RENSEIGNEMENTS COMPLEMENTAIRES

REPONSES AUX QUESTIONS N°1

Consultation n° **26-TV202EGP**

Objet Travaux de mise en conformité du laboratoire de radiopharmacie de l'HEGP

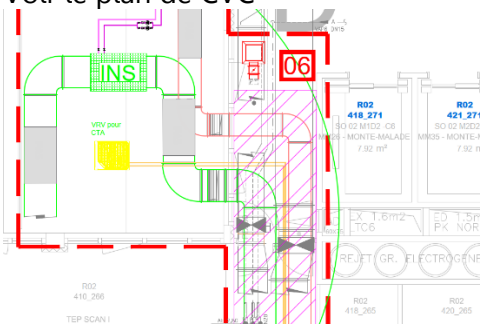
4	**Lot 1** : Porte d'accès au SAS côté circulation L'article 2.7.1 mentionne une porte d'accès au SAS côté circulation. Pourriez-vous nous confirmer si cette porte doit être : -EI30 et étanche à l'air ; ou EI30 uniquement . Pourriez-vous également confirmer que les autres blocs-portes EI30 prévus au marché sont non étanches, sauf indication contraire ?	Oui EI30 et étanche comme indiqué précédemment.
5	**Lot 1 :** Article 2.7.2 – Porte coulissante simple vantail Il est demandé la fourniture et la pose d'une porte coulissante manuelle simple vantail, avec oculus, de passage utile 100 x 203 cm, entre le laboratoire qualité et le laboratoire chaud. Pourriez-vous nous confirmer si cette porte doit être étanche à l'air ou non ?	Non pas besoin d'étanchéité à l'air.
6	**Lot 1** :Article 2.7.4 – Travaux sur châssis de menuiseries extérieures Il est demandé le remplacement de vitrages et d'un panneau plein déposé par des panneaux sandwich. Toutefois, sauf erreur de notre part, nous ne trouvons aucune indication sur plan permettant d'identifier précisément : -la localisation des châssis concernés ; -leurs dimensions , longueur et largeur ; -leur quantité. Pourriez-vous nous transmettre un repérage ou des détails permettant leur identification ? Par ailleurs, pouvons-nous considérer que cette intervention est limitée au vitrage repéré « Vitrage 1 » sur les plans ?	Voir le plan de CVC
